46F-02-003

不具合連絡書

S&Sコンポーネンツ株式会社

T2A 090 TERMINAL

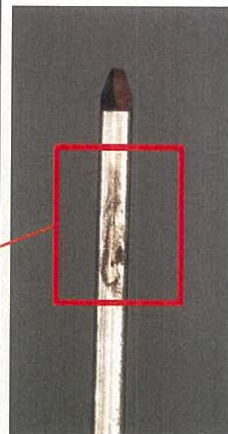
端子側面に異物付着

SEM分析にてCuが検出、素材と同じ波形より先端カット時の切粉付着。
